第7章 その他環境省令で定める事項

7.1 配慮書についての関係地方公共団体の長の意見及び一般の意見の概要、並びに、事業者の見解

(仮称) 鳥取西部風力発電事業に係る計画段階環境配慮書についての環境保全の見地からの
知事意見について (通知)

第 7.1-1 表 鳥取県知事の意見に対する事業者の見解

第7.2-11図(1) 事業実施想定区域（配慮書段階）と対象事業実施区域（方法書段階）との比較

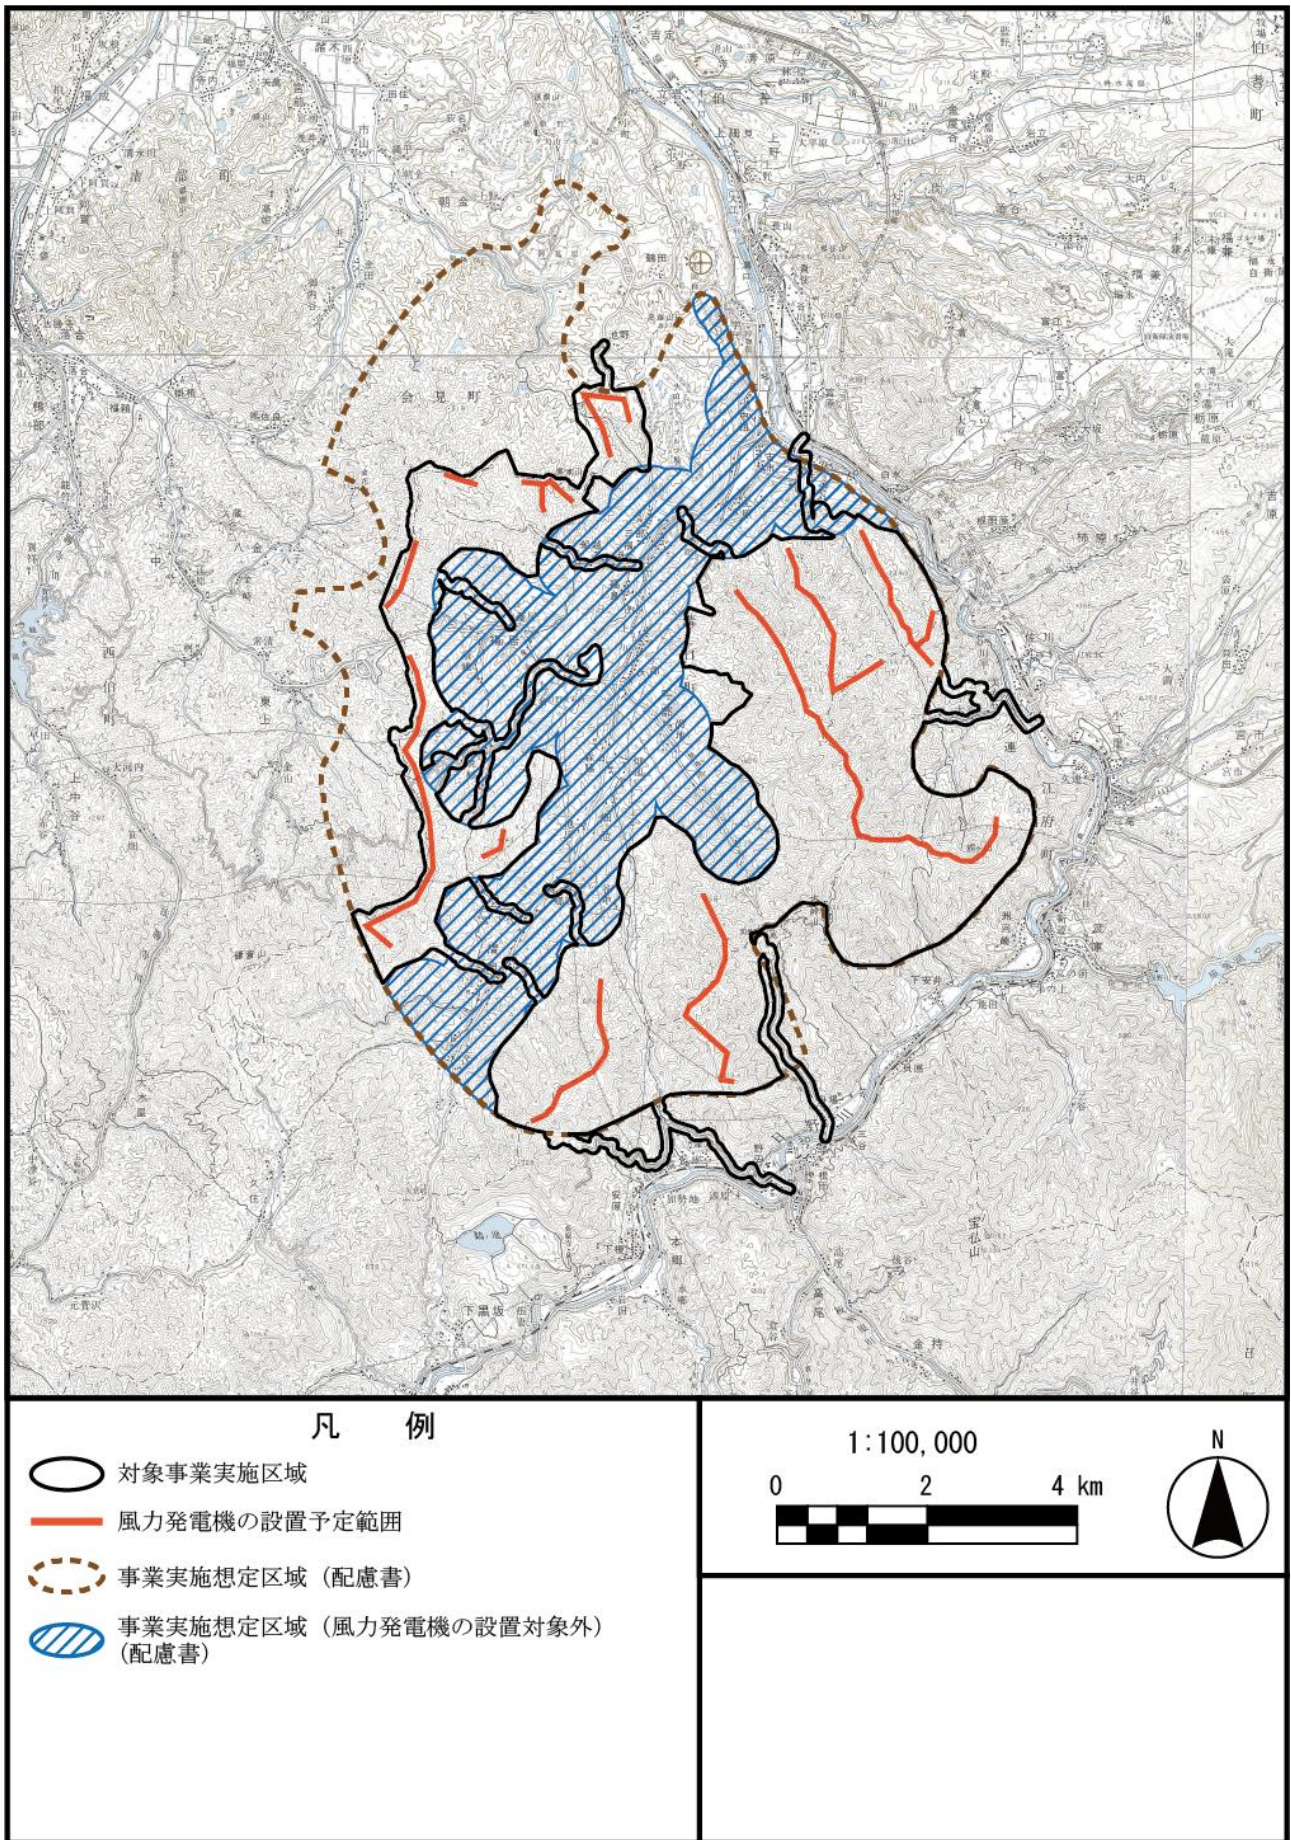
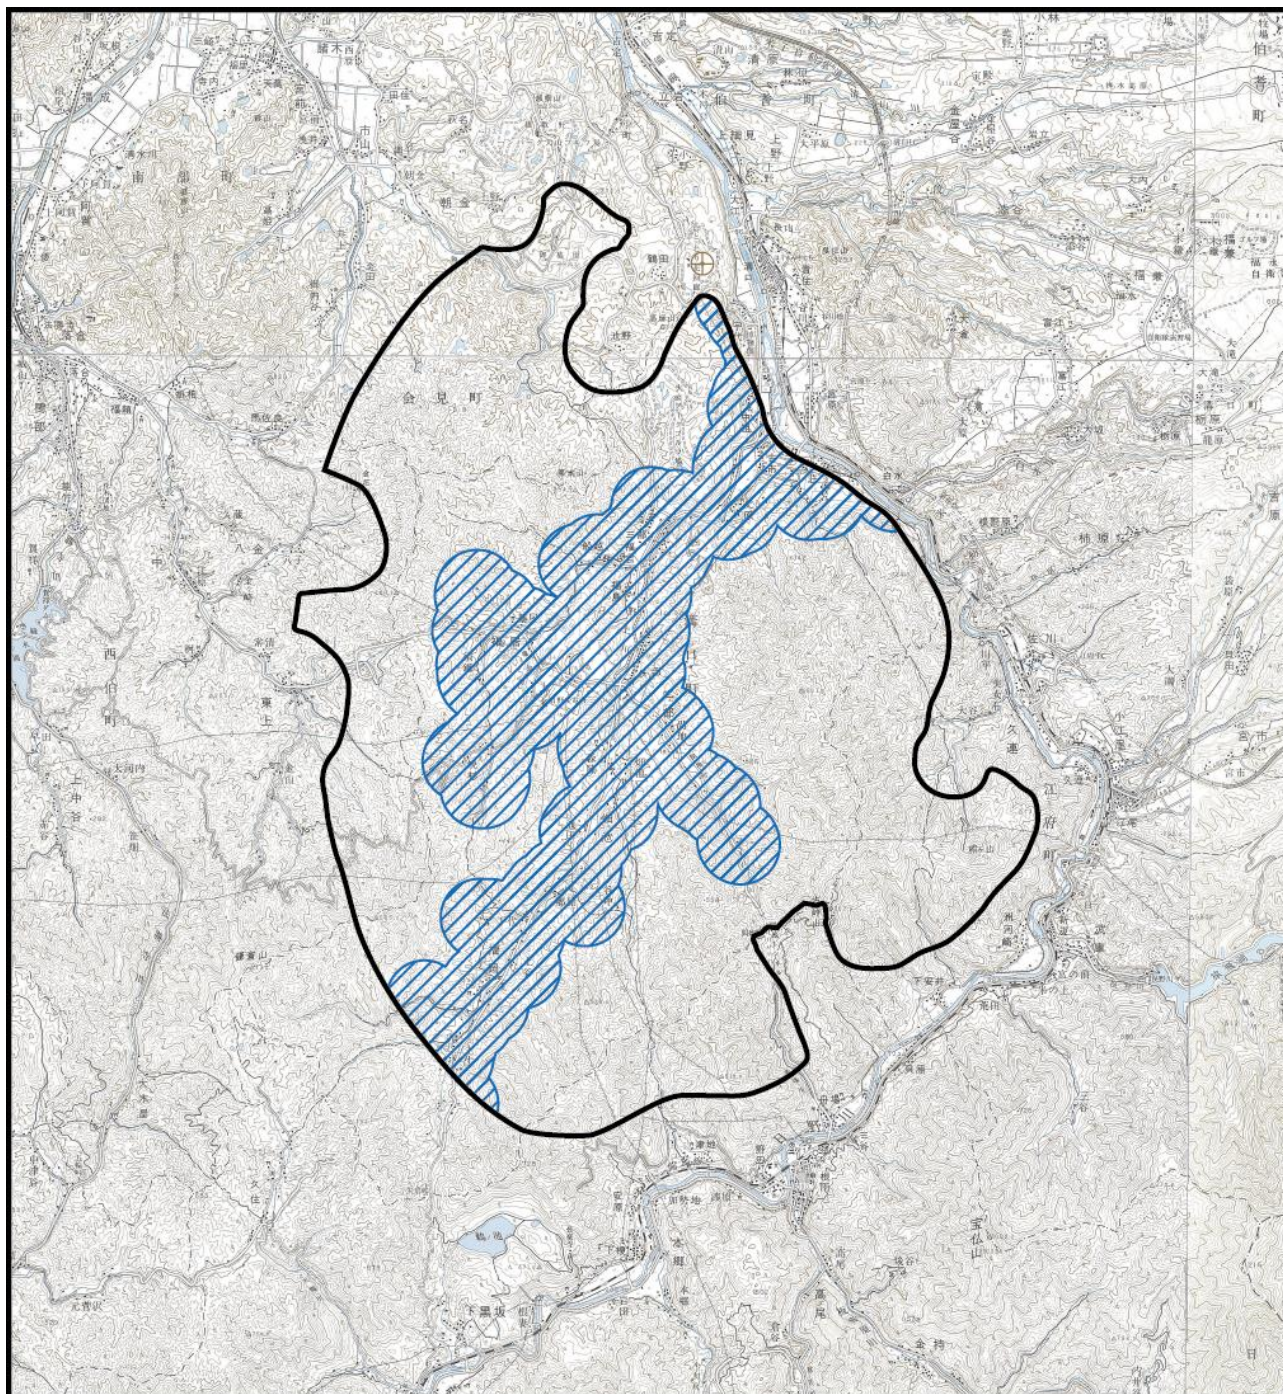
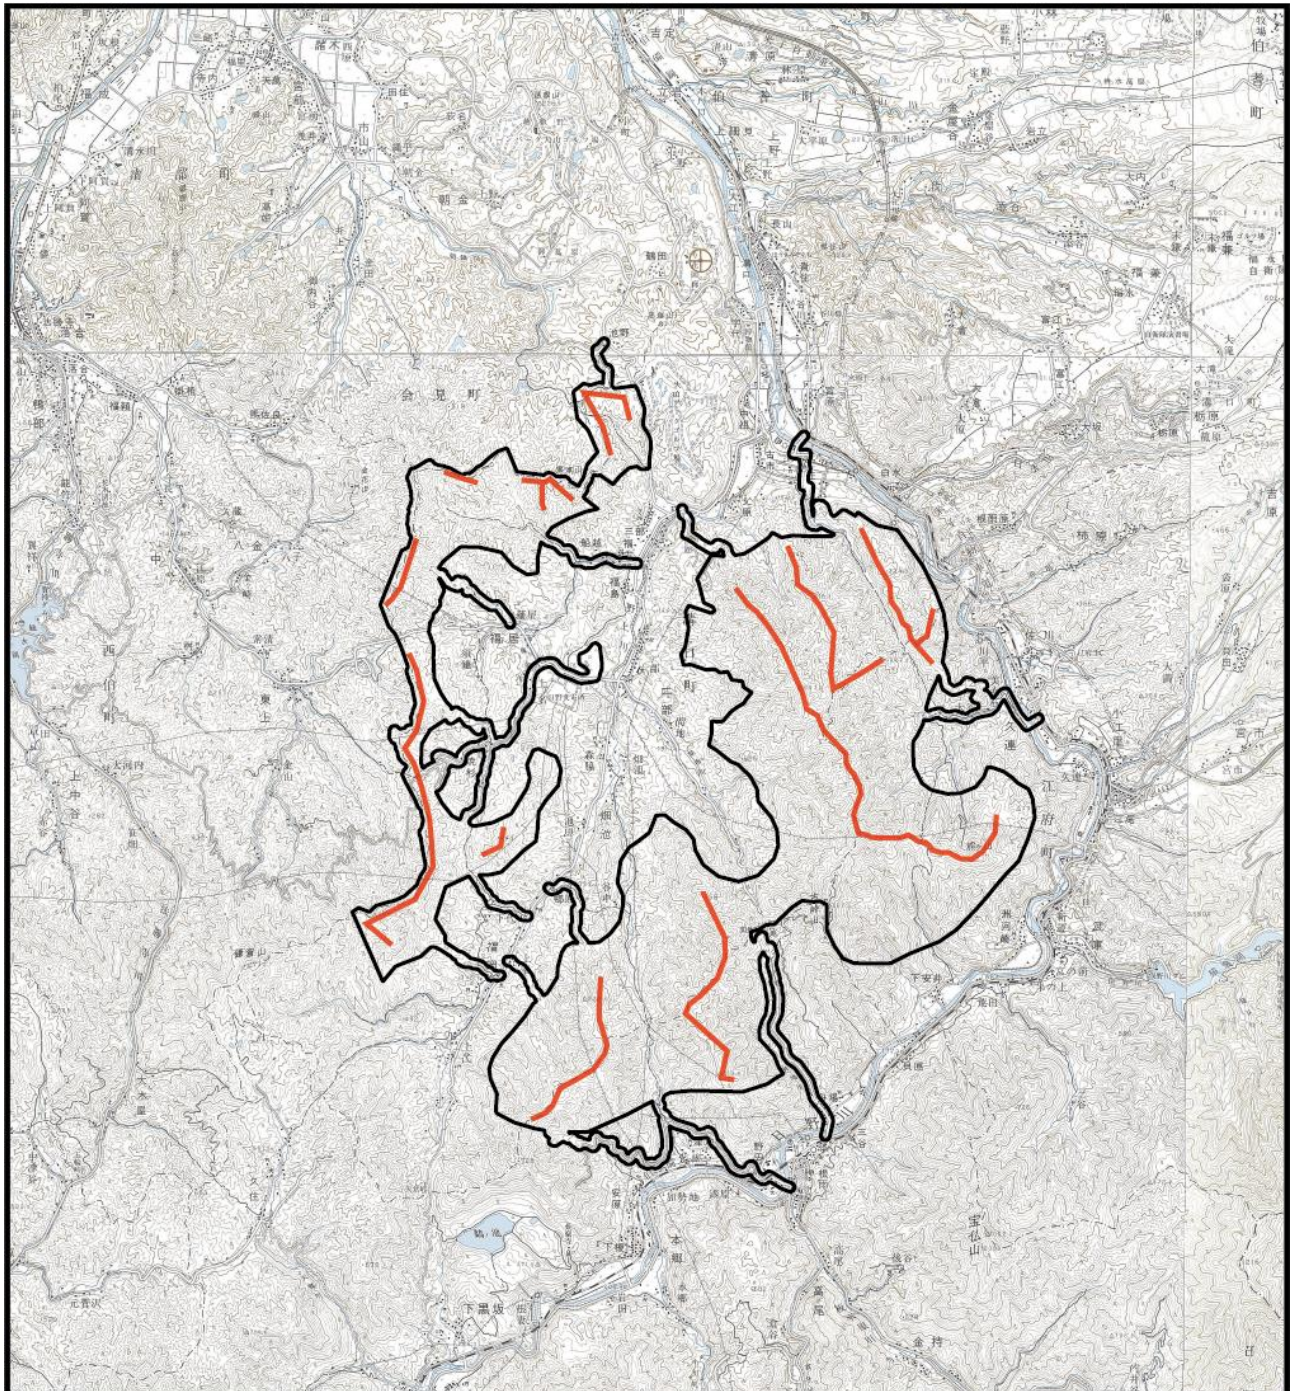
また、事業実施想定区域内には金華山自然環境保全地域として指定する地域の一部が含まれているが、学術上また景観上優れた地形を形成していることから指定しているものであることを踏まえ、当該保全区域の改変を避けること。

事業実施想定区域内において周知の埋蔵文化財包蔵地が存在するほか、未知の埋蔵文化財が存在する可能性があるため、あらかじめ関係機関と協議及び調整を行うこと。

<p>価書において、環境影響評価の前提条件として事業計画が安全設計となっていることを記載する考えです。</p> <p>また、方法書の対象事業実施区域は、金華山の改変を避けるよう検討しました。</p>
11	<p>(5) 風車の影</p> <p>事業実施想定区域の地形は主に中起伏山地及び小起伏山地からなる山がちな地形となっており、風力発電機は周辺の住居等よりも標高が高い位置に建設されることが推測される。この場合、風車の影の影響範囲は平地に建設された場合に比べて、より遠距離まで及ぶおそれがあると考えられるため、風力発電機の配置及び標高、また風力発電機と住居等との離隔距離等に十分留意しながら、影響を可能な限り回避又は最大限低減するよう努めること。</p>	<p>風力発電機の配置及び標高、また風力発電機と住居等との離隔距離等に十分留意しながら、影響を可能な限り回避又は最大限低減するよう努めます。</p>
12	<p>(6) 動物、植物、生態系</p> <p>事業に伴う風車の取付ヤードや取付道路等の付帯設備の設置、及び工事の実施等による動物、植物、生態系への影響について、配慮書において計画段階配慮事項として選定していないが、特に工事の実施に伴う濁水の発生による水生の動物・植物・生態系への重大な影響は十分に懸念されるところである。さらに事業実施想定区域周辺の河川では重要種であるアカヒレタビラの生息情報もある。については、計画段階配慮事項として、改めて工事の実施によるこれらへの環境影響に係る予測・評価を実施し、重大な影響の有無を確認すること。その結果、重大な環境影響が予測された場合は、事業規模の大幅な縮小や事業の廃止も含めて事業計画を見直すこと。</p> <p>事業実施想定区域の周辺では希少猛禽類であるクマタカ生息情報があるほか、オシドリやガンカモ類等の渡り鳥の越冬地となっているとする情報も得られていることなどを踏まえ、鳥類への影響について適切に環境影響評価を実施し、その結果を事業計画に適切に反映すること。</p> <p>また、事業実施想定区域の一部に含まれる南部町は、その全域が環境省の「生物多様性保全上重要な里地里山」に選定されているほか、事業実施想定区域及びその周辺には多数の農地が存在している。このような地域特性が周囲にも及ぶことなどを踏まえて、動物・植物・生態系への影響評価を行うに十分な調査範囲、調査時期等を考慮して環境影響評価を実施し、その結果を事業計画に適切に反映すること。</p>	<p>事業に伴う風車の取付ヤードや取付道路等の付帯設備の設置及び工事の実施等による動物、植物、生態系への影響については、方法書以降の手続きにおいて適切に予測及び評価を実施致します。特に水生生物については現地調査結果を踏まえ適切に予測及び評価を実施致します。</p> <p>なお、鳥類への影響につきましても適切に予測及び評価を行い、その結果を踏まえて保全措置の検討等を実施致します。</p> <p>また、動物・植物・生態系への影響評価を行うにあたっては、調査範囲、調査時期を考慮した現地調査を実施し、その結果を踏まえて影響評価を行って参ります。</p>

配慮書においては、事業計画の熟度が低く、まずは風力発電機が設置される可能性がある範囲に主眼を置いて事業実施想定区域を設定した。しかし、配慮書提出以降の現地踏査を踏まえて風力発電機、新設及び拡幅道路の検討を進めた結果、以下のように変更することとした。

- ・ 事業実施想定区域の絞込みを行い、南部町指定記念物である金華山（県自然環境保全地域）からの離隔を確保し、改変を回避するように配慮した。また、周知の埋蔵文化財包蔵地、史跡・名称・天然記念物を風力発電機の設置予定範囲から除外した。
（「第3章 3.2 3.2.8 2. (1)自然保護関係」「第3章 3.2 3.2.8 2. (2)文化財」参照）
- ・ 本事業においては、米子港（鳥取県）から対象事業実施区域まで風力発電機を輸送する計画であり、米子港からの経路を風力発電機の輸送経路として想定した（第2.2-5図参照）。対象事業実施区域に至る既存道路については、道路拡幅等の改変が予想されることから、改変の可能性がある箇所を対象事業実施区域に含めた。
- ・ 配慮書以降の現地踏査に基づき、工事用資材等の搬出入経路等、今後の事業計画において改変の可能性がある部分を対象事業実施区域に含めることとした。
